MAIRIE DE RAMATUELLE

Objet : Projet Agricole sur le Repaire

Dans le cadre de la révision du PLU de Ramatuelle, je vous prie de bien vouloir trouver ci-après, en complément de ma note transmise le 4 courant, mes observations sur le projet du PLU :

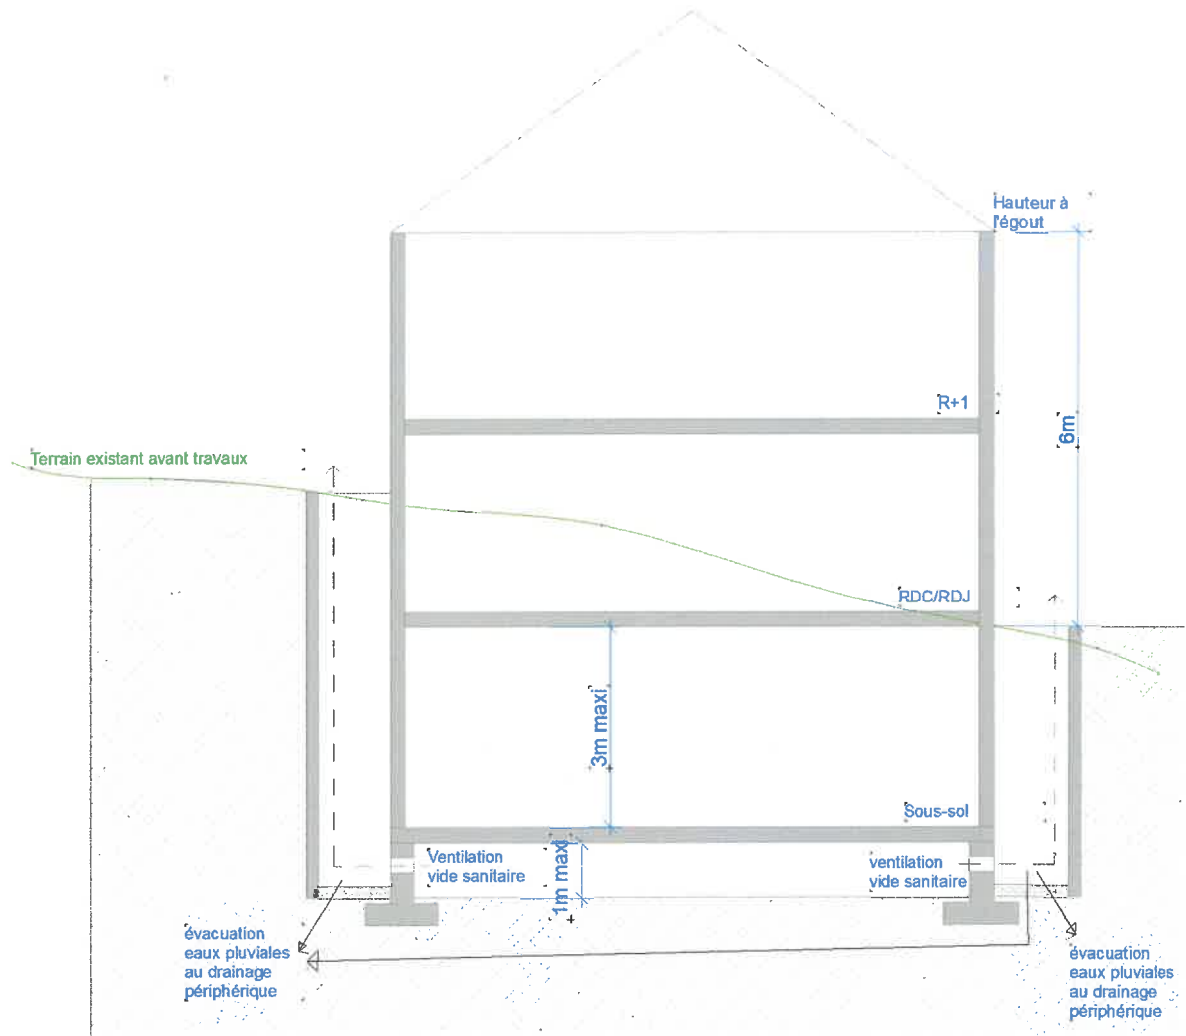
⇒ La hauteur des 3 m du sous-sol est actuellement prise du plancher au plafond. Il ne sont donc pas pris en compte les éléments suivants :

- L'épaisseur de la dalle entre le vide sanitaire et la plancher du sous-sol,
- Le système d'évacuation aux drainages périphériques de l'eau de pluie des cours anglaises
- La ventilation du vide sanitaire. En effet, il serait utile de permettre une ventilation par vide sanitaire pour les constructions situées notamment sur des terrains en pente.

Selon le schéma ci-après, il en ressort qu'une profondeur de 3m n'est pas suffisante pour la cour anglaise et encore moins lorsque le terrain est en pente.

⇒ Leur profondeur ne peut être strictement limitée à 3 mètres dès lors qu'elle dépend exclusivement de celle du niveau enterré. Le règlement du PLU peut réglementer, comme c'est déjà le cas, la largeur par rapport à l'ouverture mais pas la profondeur qui est liée à la construction et au niveau du terrain naturel.

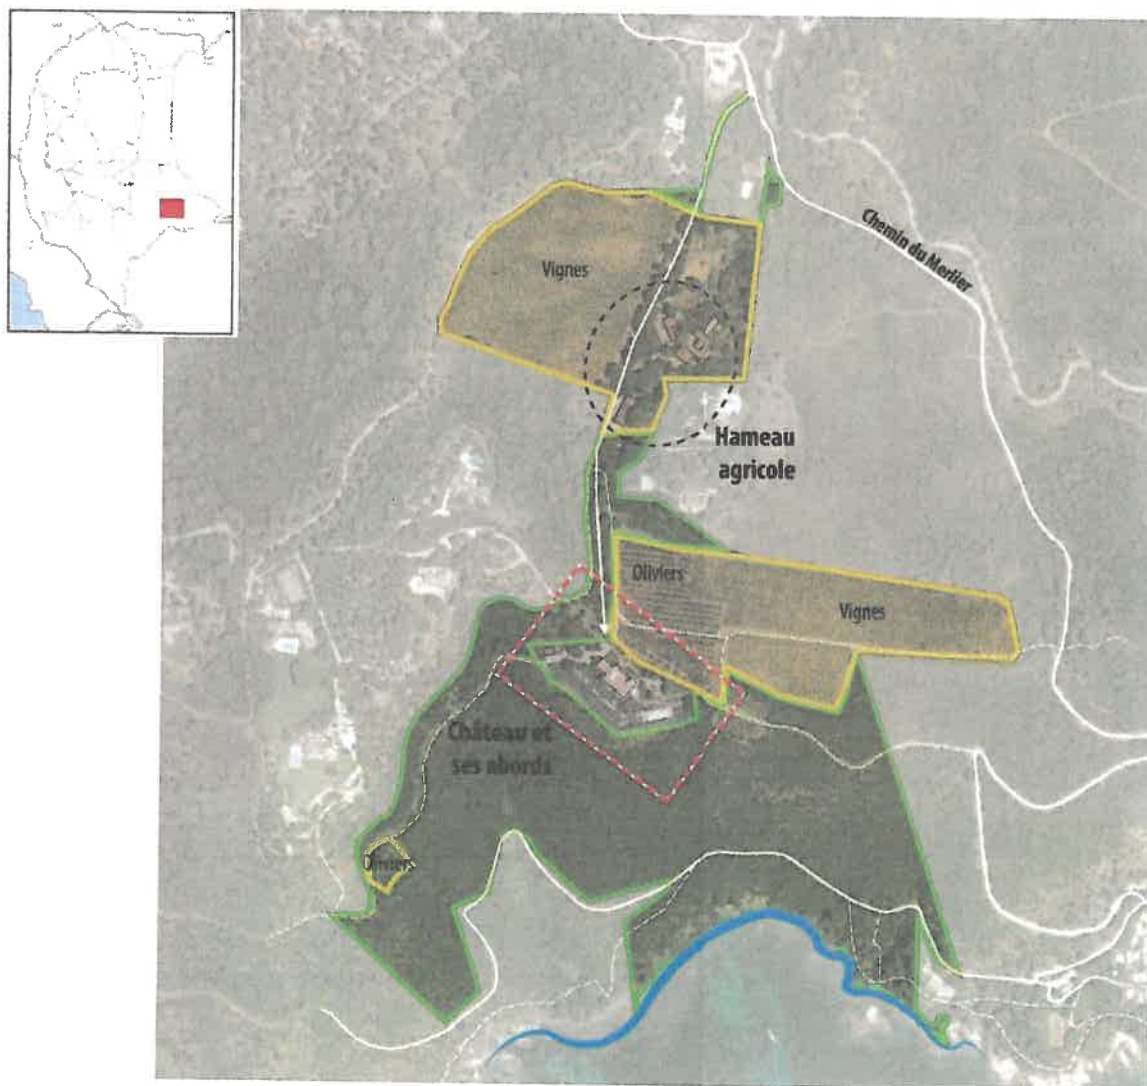
Nous constatons que le règlement de la zone agricole de droit commun n'est pas adapté¹ au cadre et aux enjeux paysagers et patrimoniaux du Château Volterra (plus de 1 400 m² de surface de plancher, 5 niveaux, une trentaine de pièces dont 8 chambres, ...).

Dans ces conditions, le PLU pourrait prévoir une zone agricole indicée (Av par exemple) spécifique au Château Volterra. Ce site exceptionnel (domaine viticole en Site Classé dont le Château est protégé au PLU) pourra être réglementé par une OAP paysagère et patrimoniale.

En ce sens, je vous transmets en annexe de ce courrier une nouvelle proposition d'OAP réglementant la zone.

Proposition de rédaction :

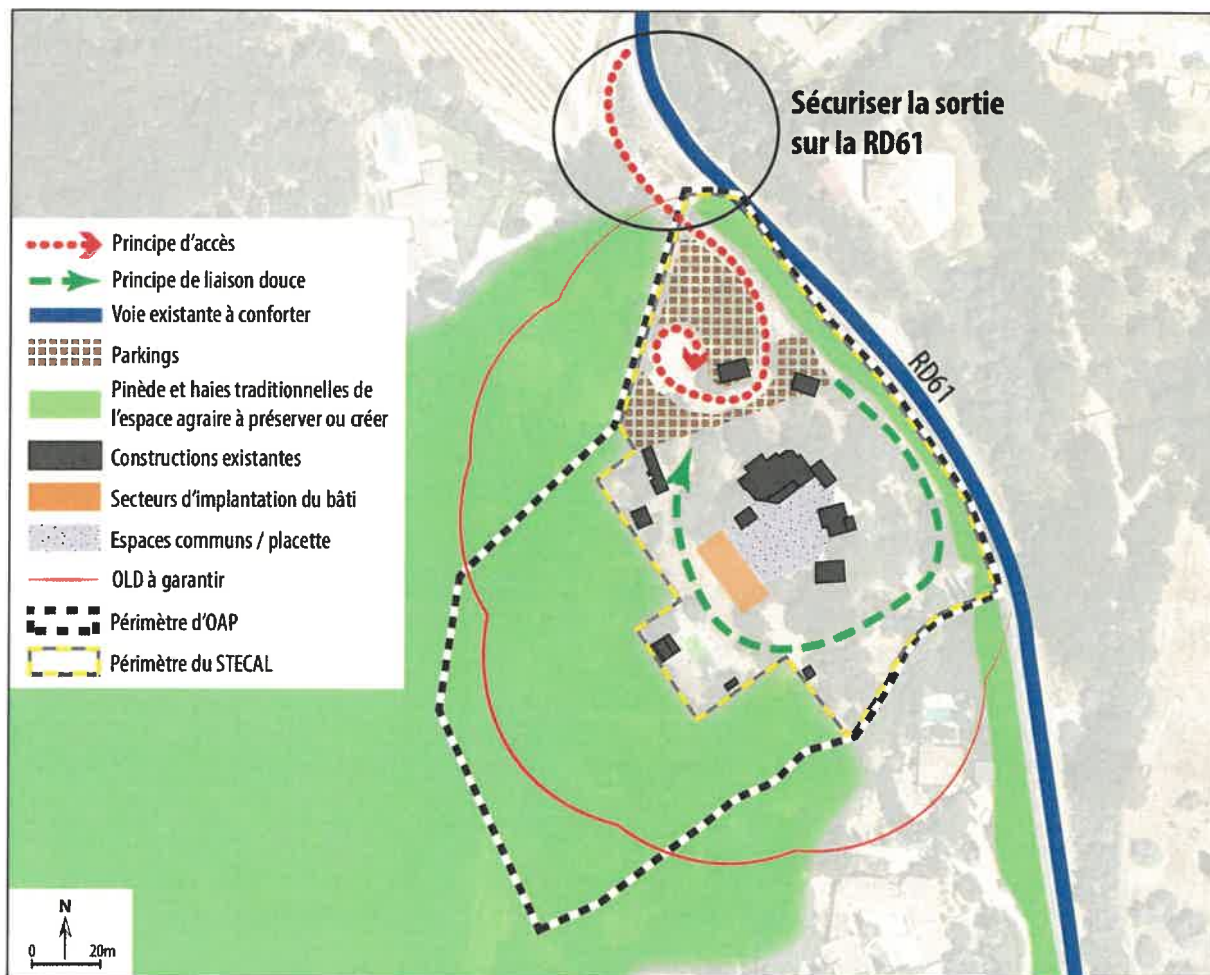
Une extension de 30% de l'emprise au sol de l'ensemble des constructions permettrait de réaliser environ 125 m² d'emprise (environ 175 m² SDP en R+1) et de loger 16 saisonniers supplémentaires sur le site.

- Une emprise au sol nouvelle de 125 m² pour la création de logements saisonniers ;
- Les extensions en volume séparé, sans condition de surface de plancher minimale des constructions existantes et sans condition de ne pas augmenter le nombre de logements.

"Dans le sous-secteur Nhs : de taille et de capacité d'accueil limitées : (...)

Proposition d'OAP

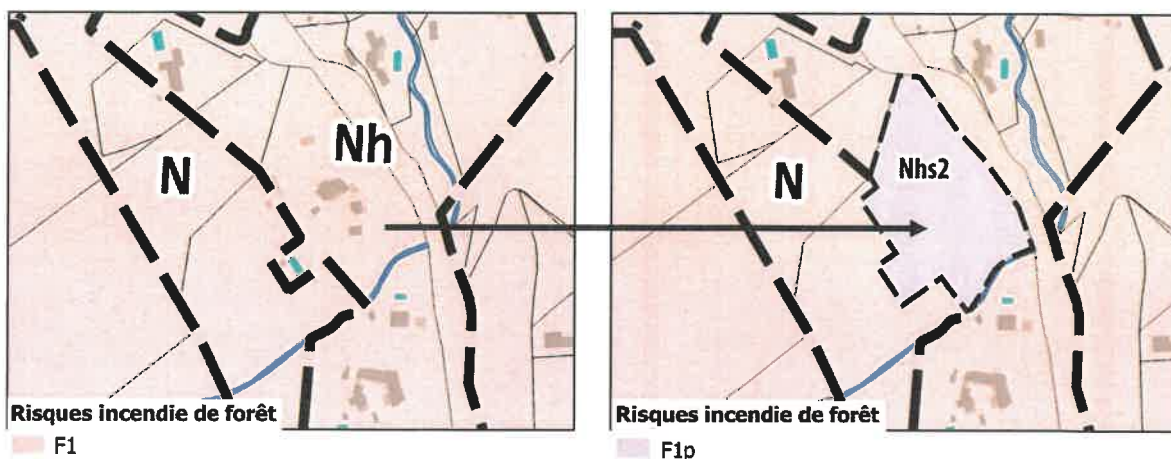
2/ Introduire une OAP (n°8) qui définit les principes d'implantation des constructions / extensions.

3/ Reclasser le STECAL « Nhs2 » en zone F1p (zone de projet) de manière à permettre une augmentation du nombre de logements (comme pour Hermès et Filao).
